INFORME DE CONTROL ESPECÍFICO N° 016-2024-2-1313-SCE

SERVICIO DE CONTROL ESPECÍFICO A HECHOS CON PRESUNTA IRREGULARIDAD
MUNICIPALIDAD DISTRITAL DE SOCABAYA
SOCABAYA, AREQUIPA, AREQUIPA

"PARTIDAS DE EXCAVACIONES EN EL ADICIONAL Y DEDUCTIVO N° 01 DE LA OBRA: "MEJORAMIENTO DEL SERVICIO DE TRANSITABILIDAD, VEHICULAR Y PEATONAL EN EL SECTOR 3, 4 Y 5 DEL ASENTAMIENTO URBANO MUNICIPAL HORACIO ZEBALLOS GAMEZ DEL DISTRITO DE SOCABAYA, PROVINCIA DE AREQUIPA - DEPARTAMENTO DE AREQUIPA II ETAPA SECTOR IV CUI 2330691"

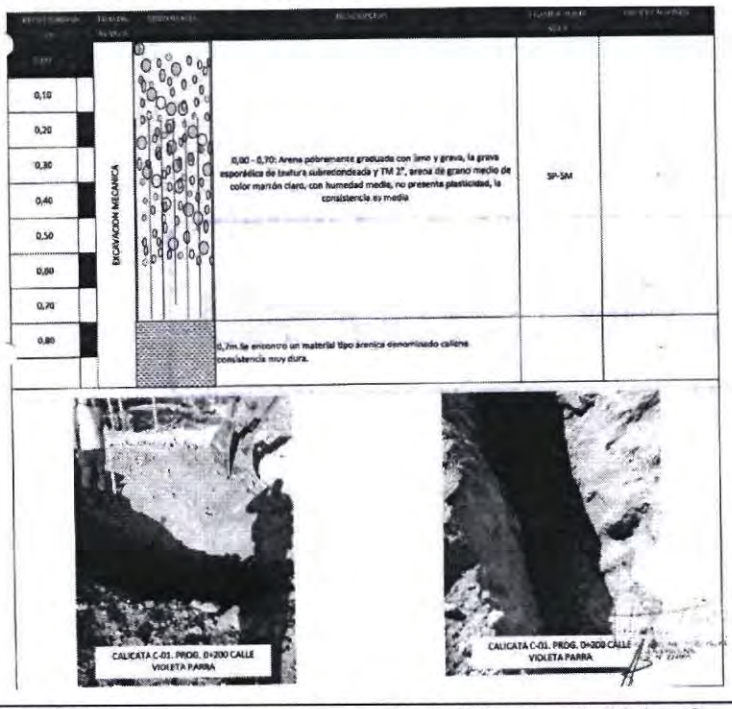
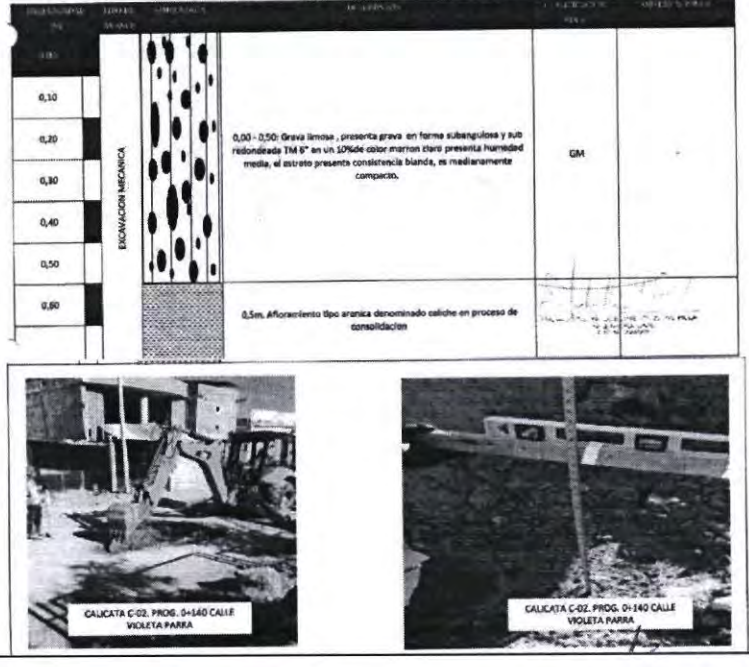
Sin embargo, en el documento presentado por el Contratista, denominado "Informe de perfiles estratigráficos" **(Apéndice n.° 14)**, el cual contiene el estudio de suelos y el perfil estratigráfico[14] de la Obra, obtenido en virtud a la ejecución de cuatro (4) calicatas ubicadas de la siguiente manera: Calicata C-01 Prog. 0+200 Calle Violeta Parra, Calicata C-02 Prog. 0+140 Calle Violeta Parra, Calicata C-03 Prog. 0+050 Calle Maria Parado de Bellido, Calicata C-04. Av. Pedro Vilcapaza, se concluyó lo siguiente:

"(...) II Presenta suelos calcáreos compactos o cementados por su naturaleza en capas casi superficiales en las cuatro (4) calicatas las cuales evidenciaron dificultad en la excavación, el material se caracteriza por ser bastante denso, resistente, normalmente está cubierto por material superficial no cementado como es claro en las cuatro calicatas, es decir corresponde a un 80% de material calichoso y un material a excavar en el área de estudio según la profundidad a llegar indicada por el cliente. III El caliche es una roca que se forma por la cementación de partículas que se encuentran en las capas del suelo, por ende, su excavación requiere de maquinaria con accesorios adicionales como ripers u otros (...)". El subrayado es nuestro.

CUADRO N° 4
INTERPRETACIÓN DE RESULTADOS DEL PERFIL ESTRATIGRÁFICO

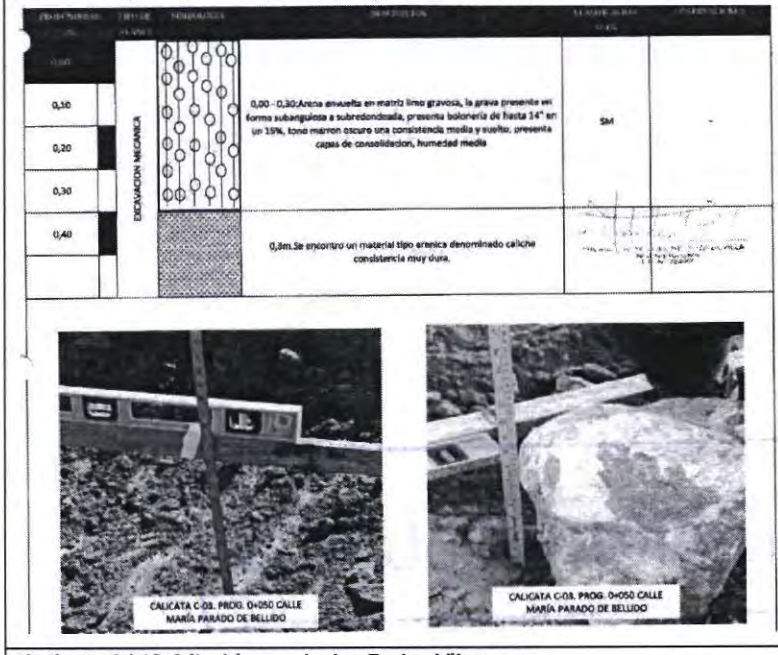
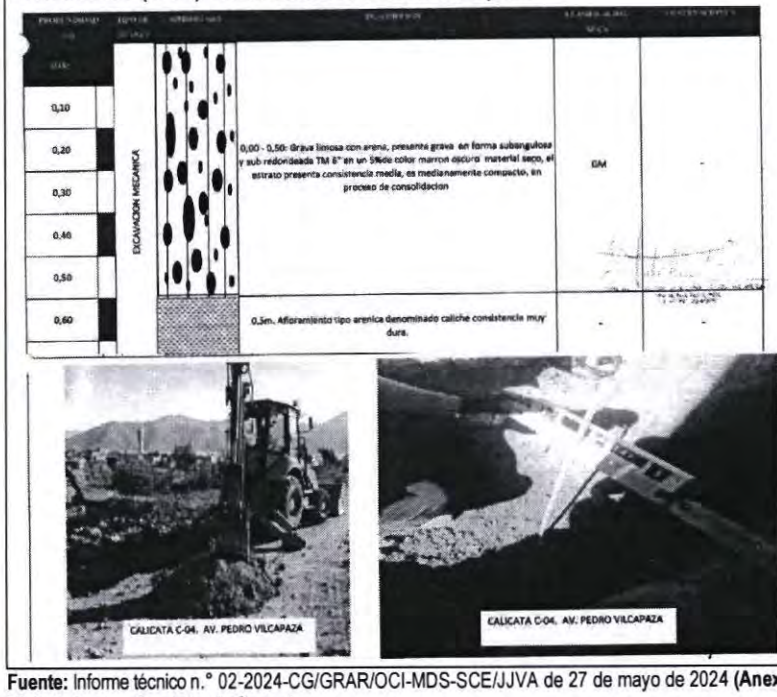
Sobre el particular, el especialista técnico de la Comisión de Control, en su informe **(Apéndice n.° 15),** mencionó: *"(…) De la lectura a los resultados de los perfiles estratigráficos de los suelos obtenidos en las cuatro (4) calicatas (…) contenidos en el "Informe de Perfiles Estratigráficos" del Expediente Técnico de adicional y deductivo vinculante n.° 01, se tienen las apreciaciones siguientes (…)"*, las mismas que se muestran a continuación:

Perfil estratigráfico de las calicatas	Comentarios realizados por el Especialista Técnico de la Comisión de Control
Calicata 01 (C-01) ubicada en la progresiva 0+200 de la calle Violeta Correa 	El suelo es de consistencia media, hasta la profundidad de 0.70 m, teniendo como tamaño máximo de partículas de 2" (2 pulgadas); a partir de los 0,70 m hacia abajo se tienen la presencia de caliche. Considerando ello, se advierte que, se tendria dos tipos de excavaciones, la primera hasta una altura de 0,70 m en terreno normal y la segunda desde los 0,70 hacia abajo una excavacion en terreno caliche.
Calicata 02 (C-02) ubicada en la progresiva 0+140 de la calle Violeta Correa 	El suelo es de consistencia blanda, hasta la profundidad de 0,50 m, teniendo como tamaño máximo de partículas de 6" (6 pulgadas); a partir de los 0,50 m hacia abajo se tienen la presencia de caliche. Considerando ello, se advierte que, se tendria dos tipos de excavaciones, la primera hasta una altura de 0,50 m en terreno normal y la segunda desde los 0,50 m hacia abajo una excavacion en terreno caliche.

Al respecto, el especialista técnico indicó: *"Las imágenes anteriores, revelan que, en el trazo de la red de drenaje, se presenta material superficial no cementado (terreno normal) y por debajo de este a una altura promedio de 0,50 m, recién se presenta material denominado caliche; en ese sentido, se advierte que, no todo el terreno a excavar para la instalación de la tubería de drenaje es en material caliche. Posición que se reafirma con lo señalado en las conclusiones del propio "Informe de Perfiles Estratigráficos" adjuntado como sustento del Expediente Técnico de Adicional y Deductivo Vinculante*

IMÁGEN N° 3
PLANO PL-01 "DRENAJE PLUVIAL SECTOR 4A – PLANIMETRÍA Y PERFIL" - DETALLE DE BUZONES

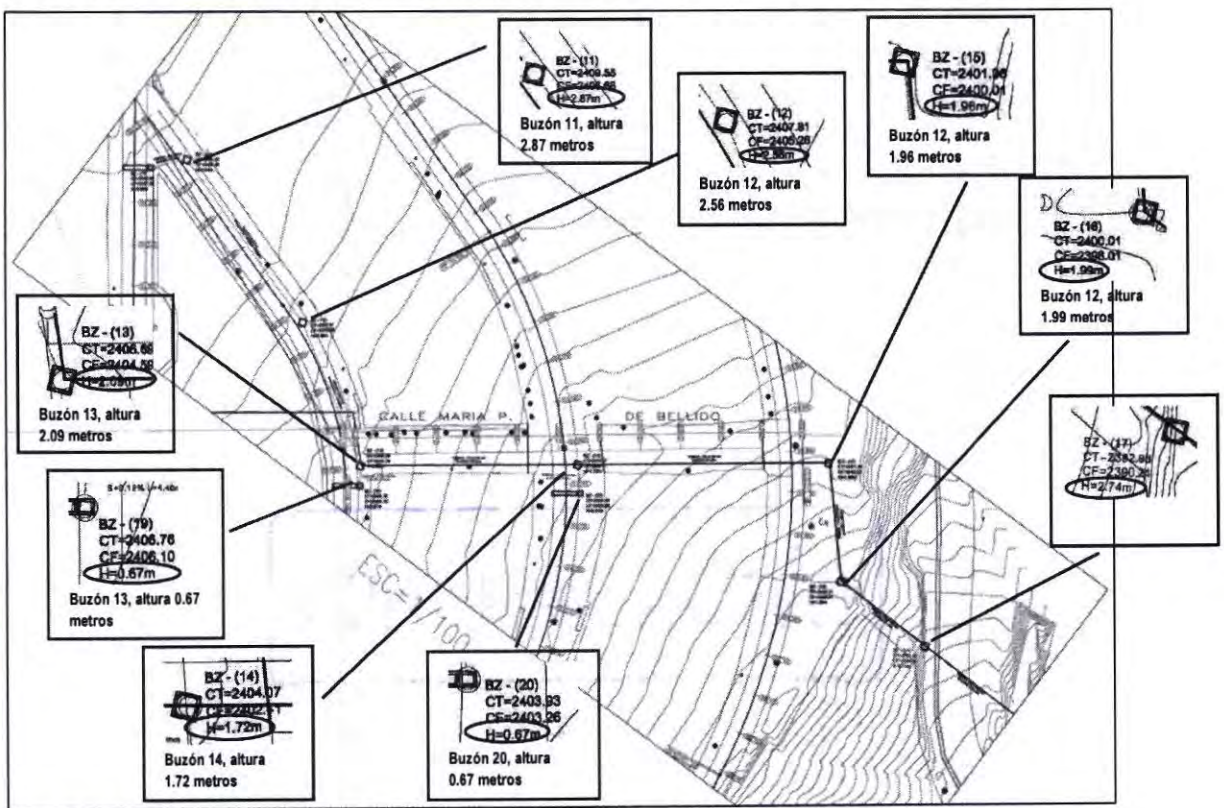
Asimismo, se advierte que en el plano PL-01 "Drenaje Pluvial Sector 4A – Planimetría y Perfil", documento adjunto al expediente del adicional n.° 01, se consignó la altura de los buzones del sistema de drenaje del adicional n.° 01, conforme se muestra a continuación:

De lo detallado anteriormente, en el cuadro n.° 5 e imagen n.° 3, se observa que en la planilla de metrados **(Apéndice n.° 14)** y en el plano PL-01 "Drenaje pluvial sector 4A – Planimetría y perfil" **(Apéndice n.° 14)**, se consideró las siguientes alturas para los buzones del sistema de drenaje:

Buzón	Altura en metros	
	Planilla de metrados	Plano PL-01 Drenaje Pluvial Sector 4A – Planimetría y Perfil[15]
11	3.12	2.87
12	2.81	2.56
13	2.50	2.09
14	2.50	1.72
15	2.50	1.96
16	2.50	1.99
17	2.50	2.74

de los buzones la totalidad de metrados, siendo que para la partida nueva 02.01.01 Excavación terreno semi rocoso (calichoso) c/equipo, se consideró el total de la excavación de los buzones como si fuera terreno calichoso. Al respecto, el especialista técnico de la Comisión de Control en su informe técnico **(Apéndice n.° 15)**, mencionó: *"(...) para la elaboración de la "Planilla de metrados" de la partida 02.01.01 EXCAVACION TERRENO SEMI ROCOSO (CALICHOSO) C/MAQUINA, no se tomó en cuenta los perfiles estratigráficos antes descritos, en la cual se advierte la presencia de terreno normal en la parte superficial del terreno, con una profundidad promedio de 0,50 m; es decir, en el Expediente Técnico de Adicional n.° 01 de obra se consideró toda la profundidad de excavación con la característica de terreno calichoso, ya que para calcular el volumen de excavación del terreno en el sistema de drenaje pluvial, se multiplicó la profundidad o altura por el largo y ancho y se obtuvo volúmenes en m3 que se cuantificaron como excavación en terreno semirocoso (calichoso)."* Subrayado es nuestro.

IMÁGENES NOS 4, 5 Y 6
COMPARATIVO DE PLANO PL-01 "DRENAJE PLUVIAL SECTOR 4A – PLANIMETRÍA Y PERFIL" Y PLANILLA DE METRADOS AJUNTA AL EXPEDIENTE ADICIONAL N° 01

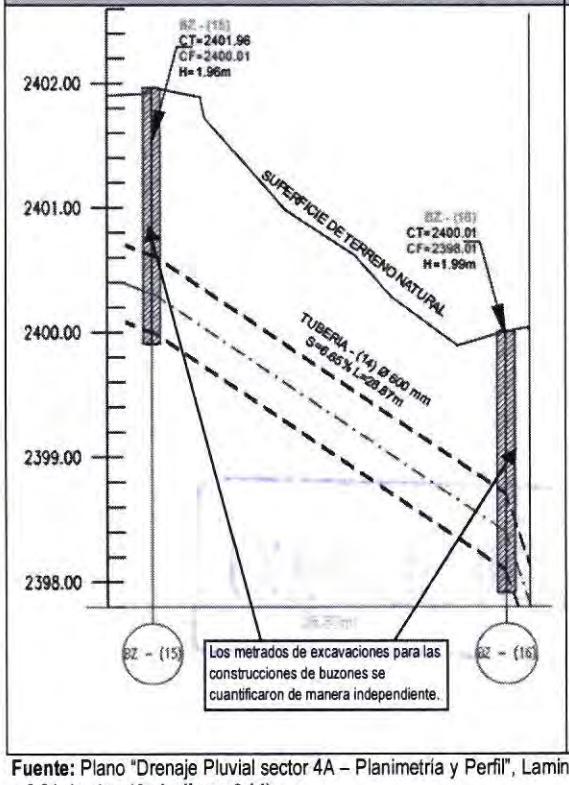
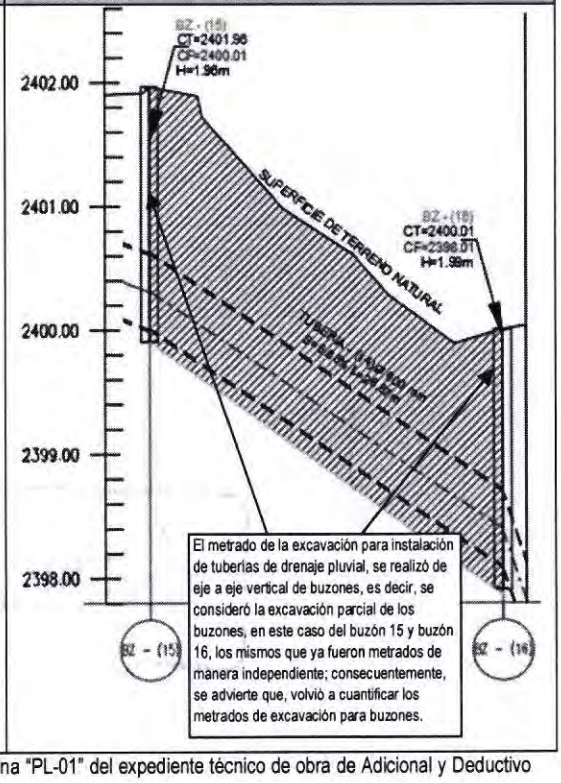
Por otro lado, el especialista técnico en su informe (**Apéndice n.° 15)** mencionó: "*En el plano de Drenaje Pluvial sector 4A – Planimetría y Perfil, Lamina PL-01, se advierte que no hay uniformidad en el trazo de medición de longitud de excavación, se observa 2 criterios, el 1° de eje a eje como se muestra en los tramos entre los buzones: 14-15, 15-16 y 16-17, el 2° de cara externa de buzón a cara externa de buzón como se muestra en los tramos entre los buzones: 10-11,11-12 y B 12-13*", de lo que desprende que en la medición de buzones del drenaje pluvial se aplicaron 2 criterios, en el primero, el trazo de medición se realizó de eje a eje de buzón; mientras que en el segundo, el trazo de medición se realizó de cara externa de buzón a cara externa de buzón. Así, estos trazos de medición planteados en los planos no se reflejaron en la planilla de metrados **(Apéndice n.° 14),** en la cual, en la primera parte se consignó la longitud de los metrados de eje a eje de buzón, mientras que, en la segunda parte se consideró longitudes independientes por cada buzón, tal como se puede apreciar a continuación:

Planilla de metrados consigna longitud de eje de buzón a

Planilla de metrados consigna longitudes independientes por

De las imágenes precedentes se observa que en el Plano PL-01 "Drenaje Pluvial Sector 4A – Planimetría y Perfil" **(Apéndice n.° 14)**, el trazo de medición de longitud de excavación, para los tramos entre los buzones 14-15, 15-16 y 16-17 se realizó de eje a eje de buzón y para los buzones 10-11,11-12 y B 12-13 el trazo se realizó de cara externa de buzón a cara externa de buzón. Asimismo, se observa que, en la planilla de metrados **(Apéndice n.° 14)** en la primera parte se consignó, para los tramos de buzones, la longitud de los metrados de eje a eje de buzón; mientras que, en la segunda parte se consideró longitudes independientes por cada buzón.

En referencia a ello, el especialista técnico de la comisión en su informe técnico, indicó: *"(…) se advierte que la planilla de metrados se realizó considerando toda la profundidad de excavación con la característica de terreno calichoso; por lo que el contratista realizó dos (2) veces el metrado de excavación de buzones (la parte que se superpone la excavación de zanjas de eje a eje con la excavación de buzones) toda vez que la longitud considerada para la excavación para instalación de tuberías, se realizó de eje a eje vertical de buzón, y no se descontó la excavación propia del buzón; para un mejor entendimiento se ilustra la siguiente imagen, donde se resalta la excavación de propia de los buzones B15 y B16 y la excavación correspondiente al drenaje entre estos buzones".*
